ДОКЛАД

Целенасочена инспекция по пътна
безопасност на път I-5 в участъка от км 281+841
до км 282+501

Окончателен доклад

1. Пътен знак Б1 при км 281+841

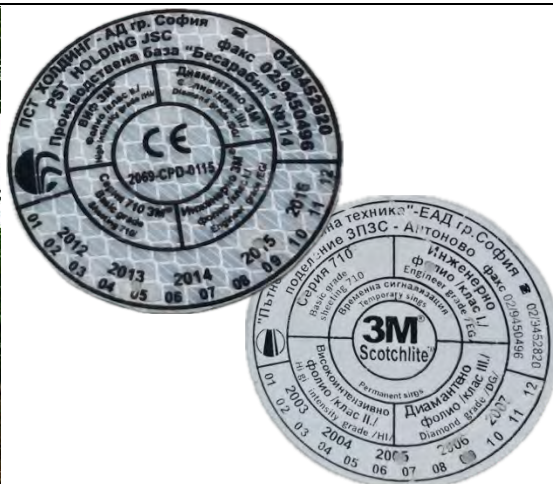
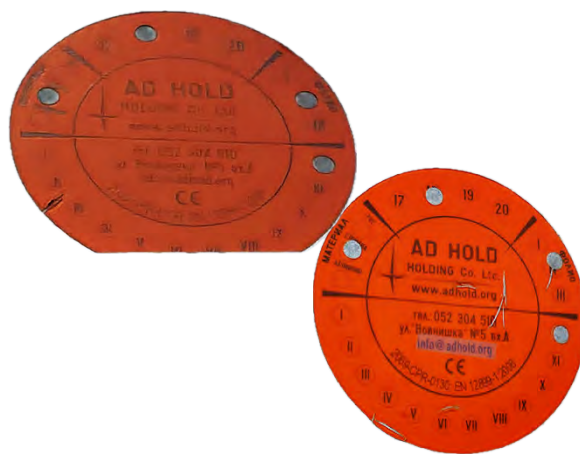
Под пътен знак Б1 е поставена допълнителна табела Т1 (100 m). Тази табела не фигурира в ПОБД и следва да бъде премахната.

Допълнителната табела е с експлоатационни характеристики на светлоотразяващата повърхност на лицевата страна с клас RA1, докато пътният знак Б1 покрива изискванията на R3A и R3B. Между пътния знак Б1 и допълнителната табела има **несъвместимост в светлоотразителните класове**, при която табелата с клас RA1 не осигурява необходимата видимост и безопасност, изисквани за знаци от клас R3A/R3B, и поради това **не може да се счита за нормативно съответстваща**. При осветяване с фарове разликата ще бъде съществена, защото табелата с клас RA1 ще отразява значително по-слабо, което води до **намалена нощна видимост, по-кратко разстояние за разпознаване и по-късно възприемане на информацията**, докато знакът Б1 с R3A/R3B е проектиран да остава ярко четим дори при късо осветяване от фарове и при високи скорости.

ПЗ Б1 трябва да се подмени с нов, а допълнителната табела трябва да бъде премахната тъй като не съответства на ППОБД.

10. Пътен знак В23 при км 281+103 (ляво)

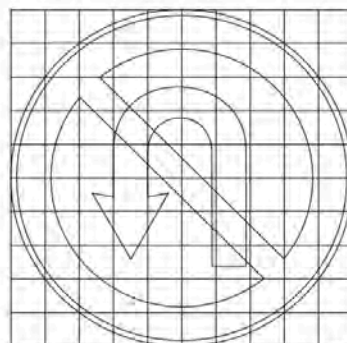
Пътен знак В24 е поставен от лявата страна. Производителят на знака е декларирал, че същият е с клас на светлоотражение на лицевата повърхност RA2, което противоречи на изискванията на Приложение №11 към чл. 6, ал. 11, т. 1 и чл. 10, ал. 2 от Н-РД-02-21-1-ПЗ.

Съгласно чл. 66, ал. 2, т. 2 от Н-РД-02-21-1-ПЗ за пътен знак В13 има въведено изискване да е с диаметрално разположена червена лента от горен ляв към долен десен квадрант (черната стрелка е поставена върху червената лента, а не обратното). Знакът противоречи на изискванията на БДС 1517 "Пътни знаци. Размери и шрифт" и Приложение № 3 към чл. 2, ал. 2, т. 2, буква "б" и чл. 67 от Н-РД-02-21-1-ПЗ

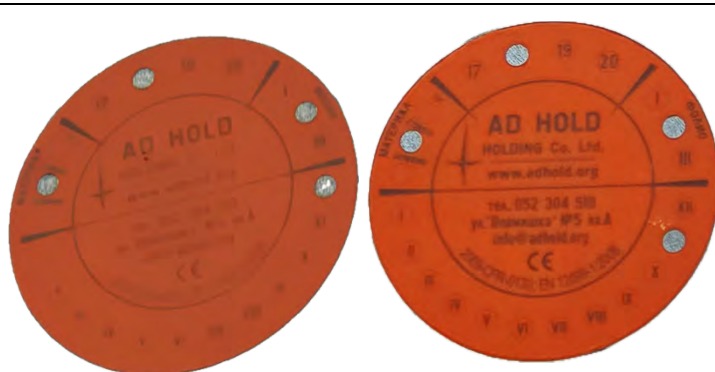
Пътен знак Д25.1 е поставен при км 282+215 като същият не е част от проекта за постоянна организация и безопасност на движението. Знакът е поставен в противоречие на изискванията на чл. 3, ал. 2, т. 2 от Н-РД-02-21-1-ПЗ, където изрично е въведено изискване за това: „Пътните знаци и другите средства за сигнализиране на пътищата се поставят в обхвата на пътя при спазване изискванията на тази наредба, както следва: извън границите на населени места - в съответствие с проекта за организация на движението по пътя“. Било е необходимо преди да бъде поставен този пътен знак да се актуализира ППОБД.

Пътният знак е с характеристики на светлоотразителност на светлоотразяващата повърхност отговарящи на R3A и R3B, което покрива минималните изисквания посочени в Приложение № 11 към чл. 6, ал. 11, т. 1 и чл. 10, ал. 2 от Н-РД-02-21-1-ПЗ. Изискването за пътните знаци поставени от дясно за I-ви клас извън населено място е мин RA2, което в случая е спазено. Пътният знак е в експлоатационна годност като е произведен през 2020 г. Независимо от това, че пътният знак е годен за поставяне на пътя, то единственото валидно условие такъв да бъде поставен в обхвата на път отворен за обществено ползване е то същият да е част от проект за постоянна организация и безопасност на движението.

17. Пътни знаци A27+B26 км 282+398 (дясно)

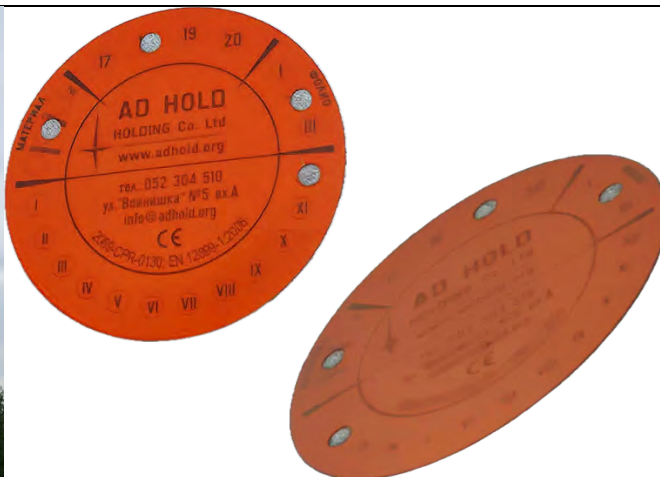
Разстоянието от границата на платното за движение до най-близката точка на пътният знак е 1,44 m, което покрива изискванията на чл. 19, ал. 2 от Н-РД-02-21-1-ПЗ, (от 0,5 до 2,0 m).

23. Пътен знак Ж1 при км 282+259 (дясно)

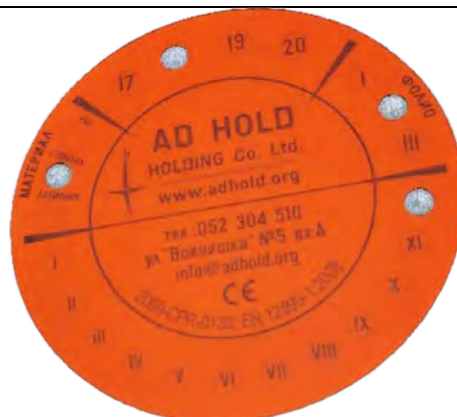
По този начин е нарушено и изискването на чл. 4, ал. 2 от Н-РД-02-21-1-ПЗ, където е определено, че: „Пътните знаци не могат да се използват за рекламна дейност, вкл. изписване на наименования на търговски обекти, фирми, стоки, услуги, графични изображения, различни от регламентирания в настоящата наредба“.

На гърба на знака по основата му има следи от т. нар. „патиниране“, което е процес наподобяващ корозия. Необходимо е да се направи по-задълбочена проверка и да се установи дали пътният знак покрива минималните изисквания на чл. 6, ал. 7 от Н-РД-02-21-1-ПЗ.

В23 „Забранено е завиването в обратна посока“

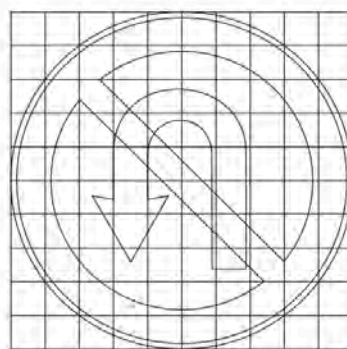
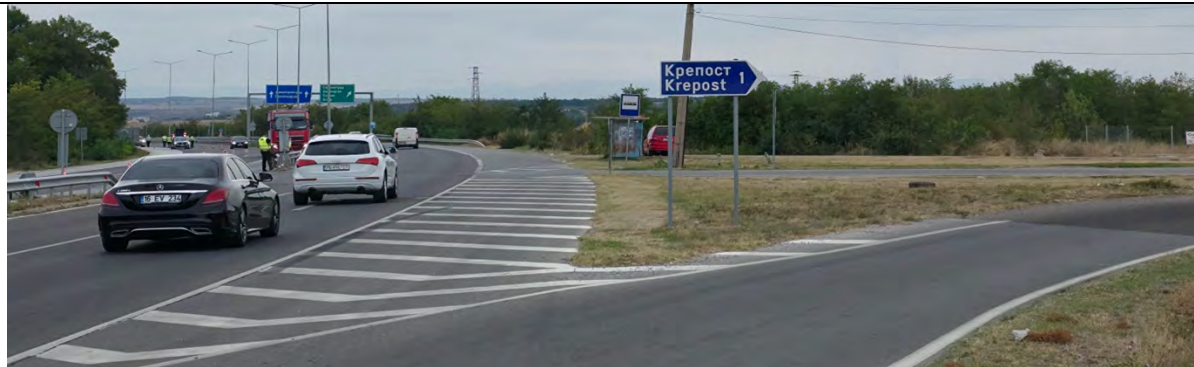
От извадката от БДС 1517, ясно се вижда, че червената линия трябва да минава над черната „U“ стелка, а не обратното.

По ръбовете на основата на ПЗ В26, както и по носещите елементи се наблюдават видими следи от корозия. Това означава, че пътният знак не покрива изискванията на чл. 6, ал. 7 и ал. 9 от Н-РД-02-21-1-ПЗ, където е посочено, че: „Основата на пътния знак трябва да има устойчивост на корозия, съответстваща на клас SP2 по БДС EN 12899-1, а металният стълб от опорната конструкция трябва да е горещопоцинкован в съответствие с БДС EN ISO 1461 „Горещопоцинковани покрития на готови продукти от чугун и стомана. Технически изисквания и методи на изпитване“ със средна маса на покритието не по-малка от изискванията в таблица 3, а за скрепителните елементи - в таблица 4 на същия стандарт“ и „Материалите, използвани за носещи конструкции и свързващи елементи, трябва да съответстват на приложимите части от БДС EN 10025 „Горещовалцувани изделия от нелегирани конструкционни стомани. Технически условия на доставка“. Стоманата за изработване на носещите конструкции трябва да е с характеристики не по-ниски от S 235 JR съгласно БДС EN 10025-1 „Горещовалцувани продукти от конструкционни стомани. Част 1: Общи технически условия на доставка. Национално приложение (NA)“.

26. Пътен знак Ж7 при км 282+215 (дясно)

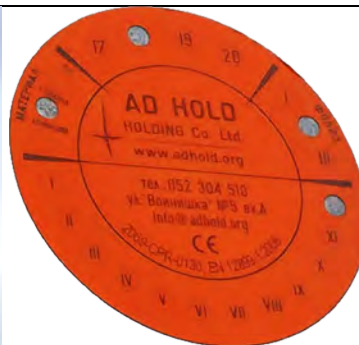
Пътният знак е част от ППОБД. Покрива действащите нормативни изисквания на Н-РД-02-21-1-ПЗ.

Състояние на пътната маркировка при крайна линия (дясно платно с посока на движение от гр. Димитровград към → гр. Хасково)

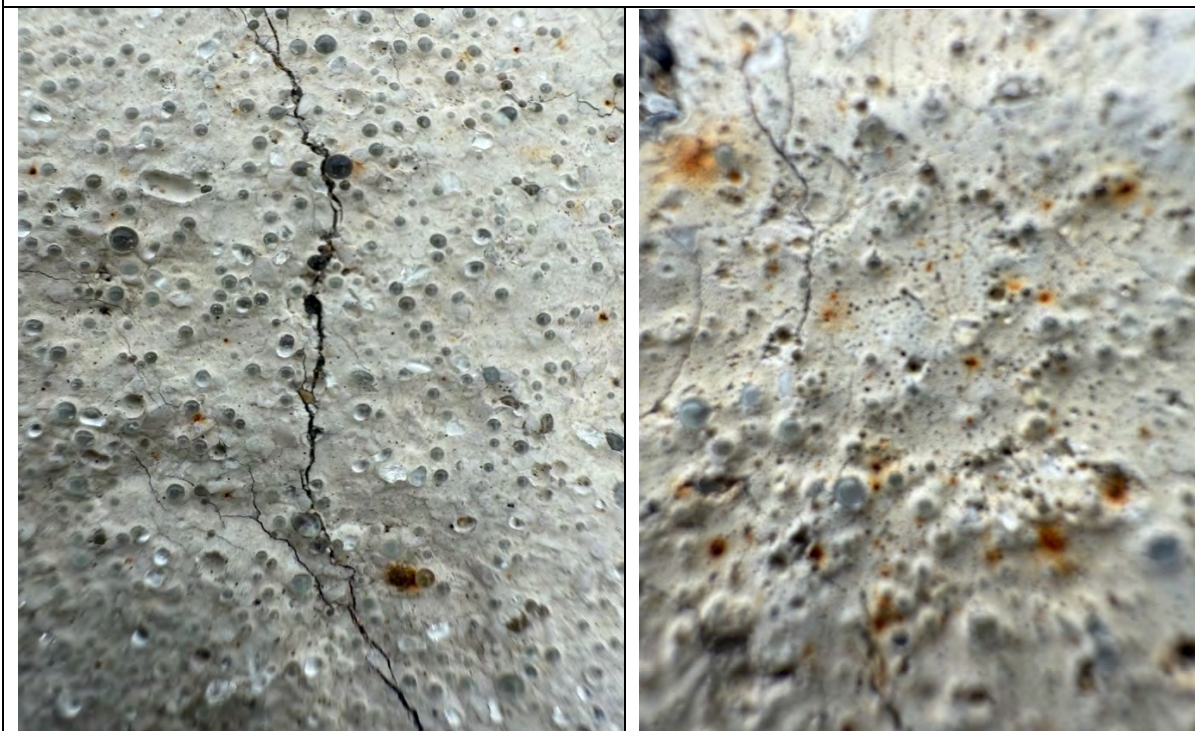
В действителност това означава, че стъклените перли не са потънали в необходимата дълбочина, или са били износени още в първите седмици след полагане поради недостатъчна дебелина на слоя, неправилна технология или използване на маркировъчен материал с ниска устойчивост. При всички случаи липсата на ретрорефлексия представлява критично несъответствие с чл. 7, ал. 4, ал. 8 и ал. 9.

Състояние на стрелките с ясно видими петна и обезцветяване в средата при посока на движение от гр. Хасково към ← гр. Димитровград

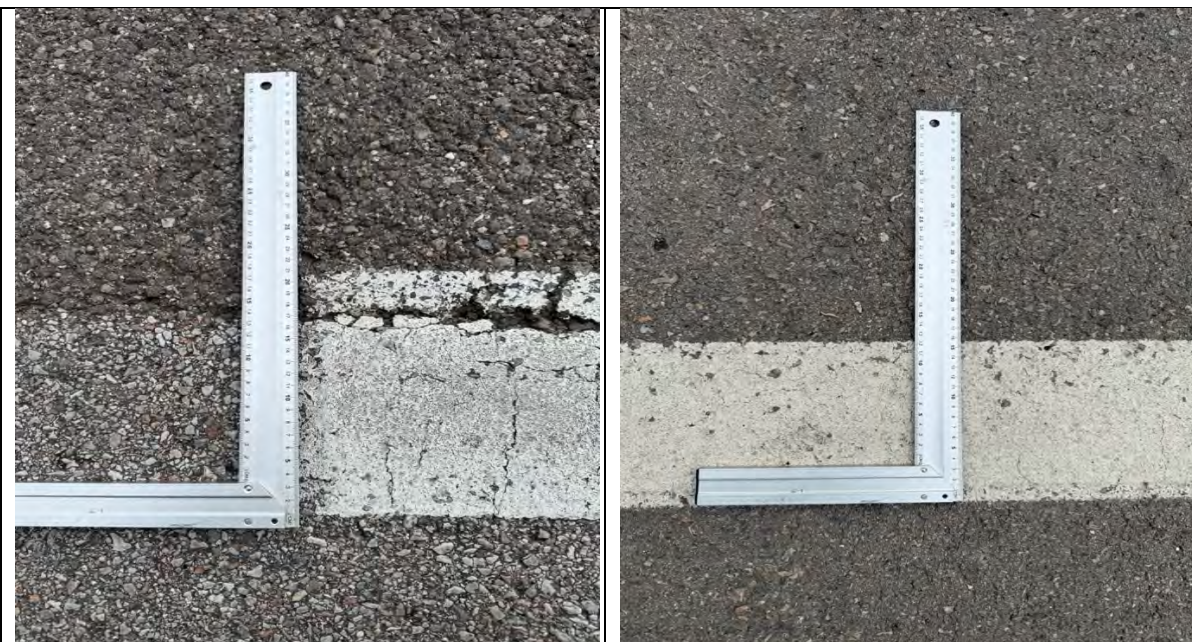
Съществен проблем е състоянието на стрелките за указване на посоките на движение М10 в зоната на кръстовището. Чл. 27, т. 1 и т. 2 от Н2 изисква: „Стрелките М10 се използват пред кръстовище в: зона за престрояване – за указване на лентата, която трябва да заемат пътните превозни средства за продължаване в желаната посока. Зоната за изчакване – за указване на задължителната посока (посоки) на движение от съответната пътна лента“. Констатира се по време на извършената инспекция, че стрелките са нечетливи, което нарушава хомогенността и затруднява визуалното им възприемане през нощта или при лоши метеорологични условия. Това води до намаляване на времето за реакция от страна на водачите и може да се превърне в предпоставка за допускане на грешка, а дори и за причина за настъпване на пътен инцидент. Липсата на стрелки, които покриват минималните изисквания посочени в действащата нормативна уредба означава, че водачите не получават основен визуален ориентир при избора на траектория за движение, което е особено критично при наличието на маневри за ляв завой, престрояване и преплитане на потоци.

Измерване на състоянието на пътната маркировка с ретрорефлектометър в платното за движение от гр. Димитровград → към гр. Хасково

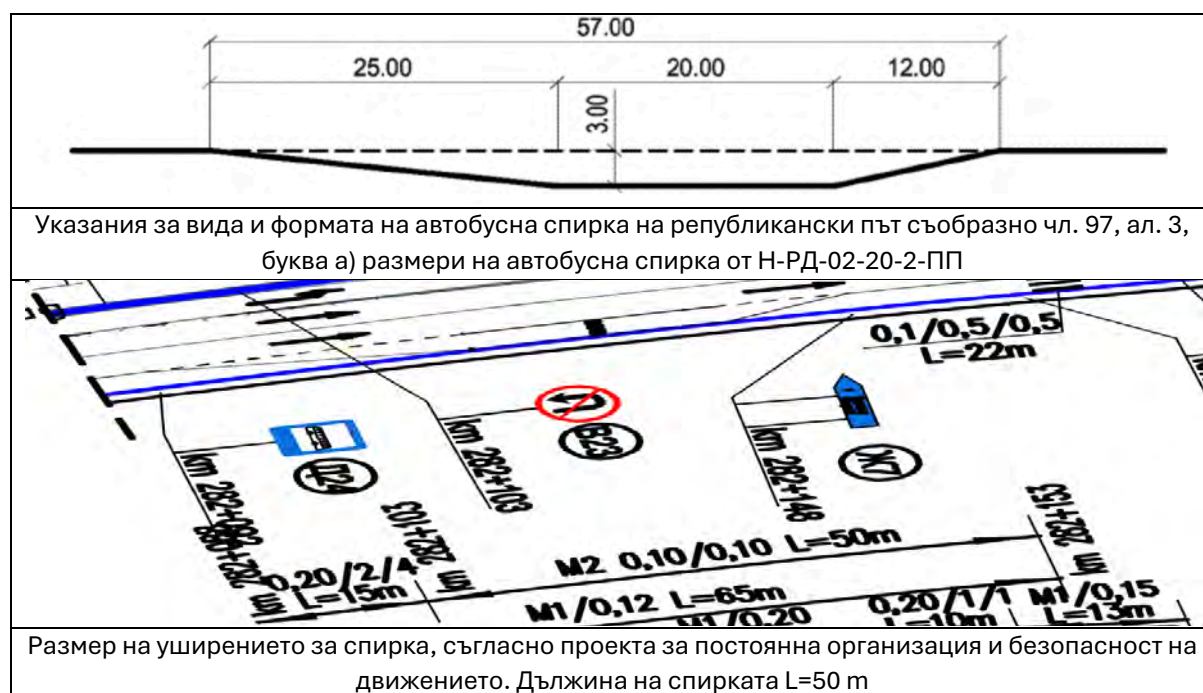
На тази основа се прави техническата констатация, че пътната маркировка в обследвания участък е в състояние на значително износване и не отговаря на нормативните изисквания както за начални, така и за експлоатационни характеристики. Измерванията показват системно и повсеместно понижени стойности на ретрорефлексия, което налага нейното цялостно възстановяване. Препоръчва се подмяна с маркировка от по-висок клас на експлоатационна устойчивост, изпълнена с материал, осигуряващ начални характеристики по клас R5/Q4 съгласно БДС EN 1436 и чл. 7, ал. 8–9 от Наредбата.

- Да се изпълни нова хоризонтална маркировка, съответстваща на чл. 7, ал. 4-9 от Наредба № 2/2001, със стойности Q4 и R5 в началото на експлоатацията. Мотивът е, че измерените стойности RL и Qd са под минимално допустимите дори за края на експлоатационния период, което прави маркировката практически нефункционална.

Височина на стълбчетата 0,70 m

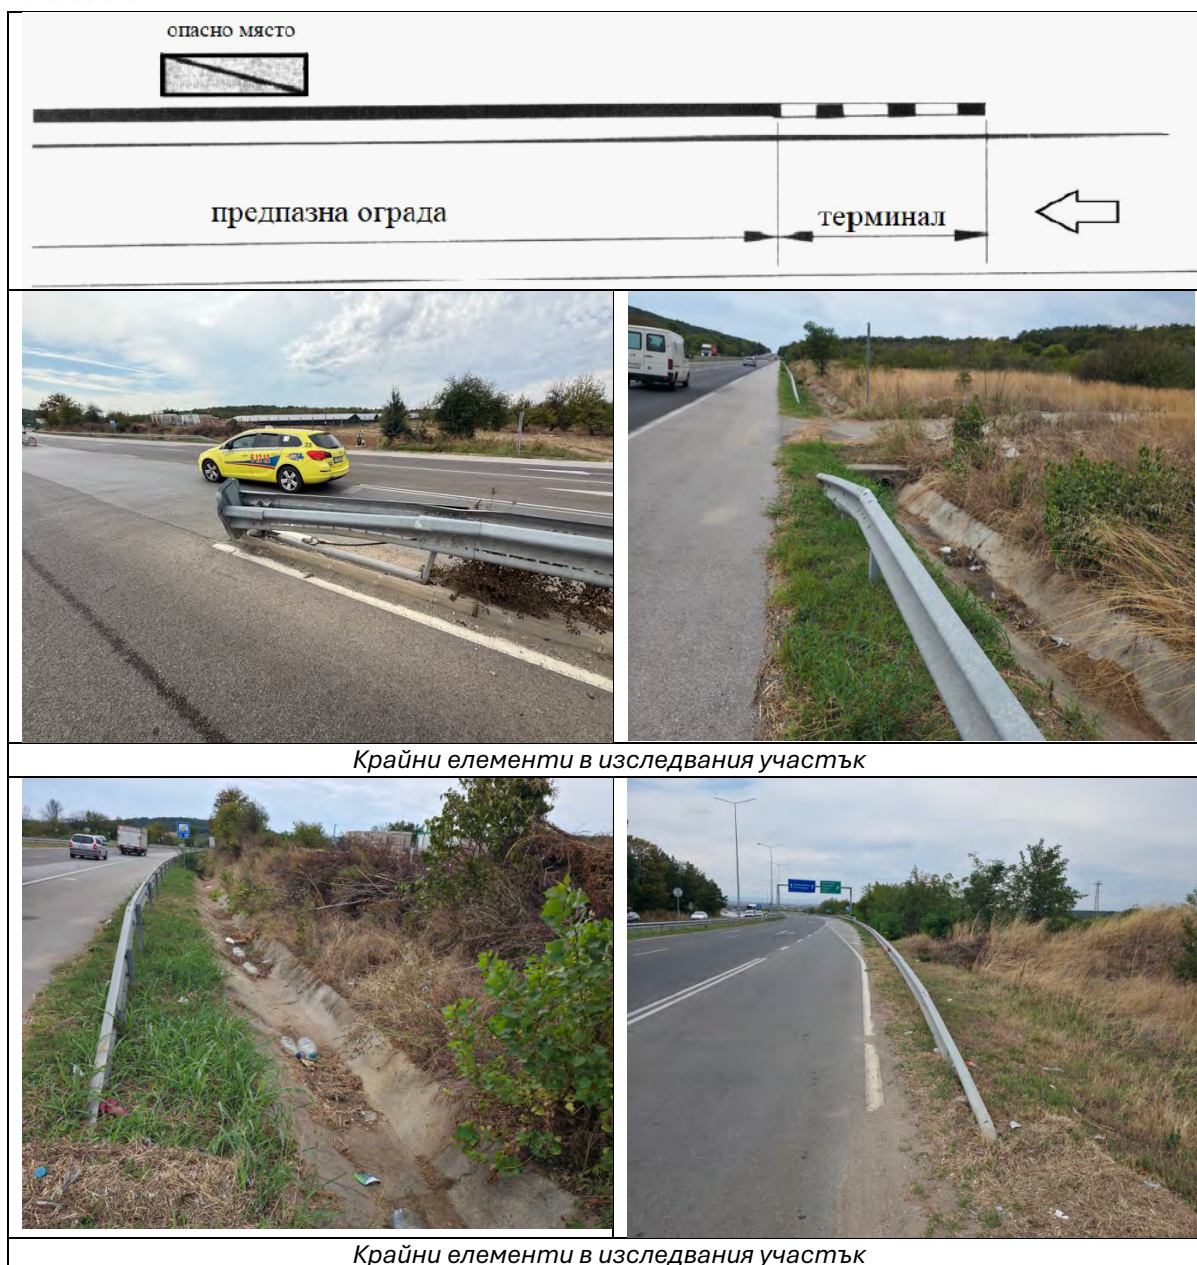
В изследвания участък се установиха зони с изкривени стълбчета, неравномерна височина на шината и слягане на оградата в отделни зони. Това означава, че реалната геометрия вече не съответства на тестваната, а това е пряко нарушение на чл. 23, ал. 1 от Н-РД-02-20-1-ОСП, който изисква ОСП да запазват проектните си характеристики през целия експлоатационен период.

изграждат в съответствие с Н-РД-02-20-1-ОСП, като не се допуска прекъсване на ограничителните системи и прехождане от една в друга посредством крайни шини. В разглеждания участък се наблюдават типични „рязани“ краища на стоманената греда, без енергопоглъщащ терминал, без изтегляне извън опасната зона и с директно завършване в банкета или в близост до платното. Такива краища противоречат на концепцията на чл. 4, ал. 1 от Н-РД-02-20-1-ОСП, където начален и краен елемент са задължителна част от системата, и на изискванията на БДС EN 1317-4 за терминали, към които наредбата препраща чрез чл. 5, ал. 4 и дефинираните класове на действие. Практически това означава, че при фронтален или кос удар в началото или края на оградата рискът от тежки травми и преобръщане на МПС е много висок.

- Да се подменят ограничителните системи за пътища с нови, отговарящи на БДС EN 1317, включително коректни начални и крайни елементи. Съществуващите системи са деформирани, прекъснати, корозирали и несъответстващи на действащите нормативни изисквания.

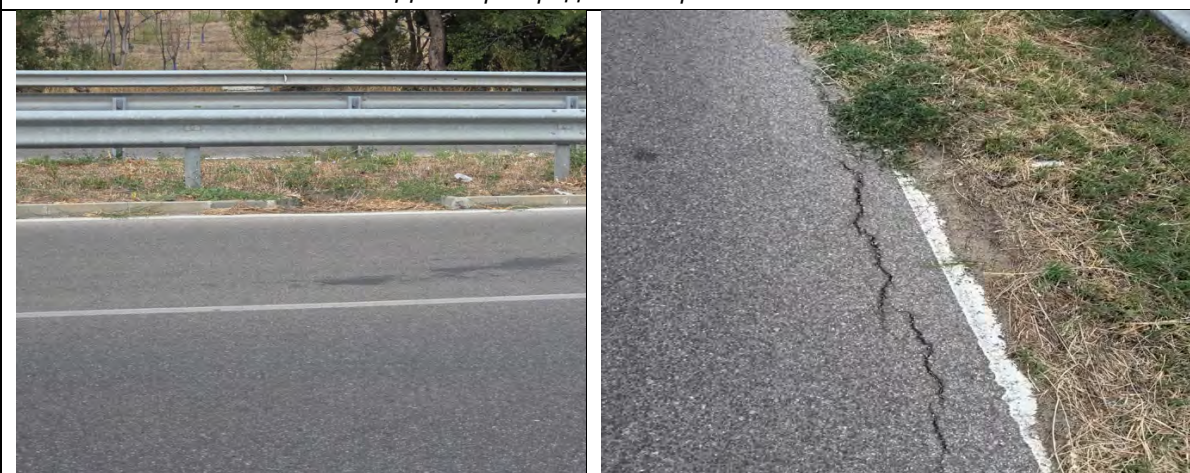
На база извършения оглед се установява наличие на множество повреди, характерни за настилки в напреднал стадий на експлоатационно износване. Върху голяма част от покритието са видими мрежовидни пукнатини, които представляват взаимосвързана система от фини пукнатини, раздробяващи асфалтовия слой на дребни блокчета. Този тип увреждане е индикатор за структурно отслабване и може да възникне при движение, по-тежко от проектното, при необработени навреме единични пукнатини, при неравномерно уплътняване на земната основа или конструктивните пластове, както и при недостатъчна стабилност или лошо отводняване.

На някои локации се наблюдават и блокови пукнатини, които представляват раздробяване на настилката на по-големи блокове. Появата им е характерна за асфалтови смеси с високо съдържание на битум с ниска пенетрация или при наличие на обемно изменящи се материали в основните пластове. В този случай големият размер на блоковете и ясно очертаните ръбове подсказват наличие на стареене на битума и загуба на еластичност на асфалтовия слой.
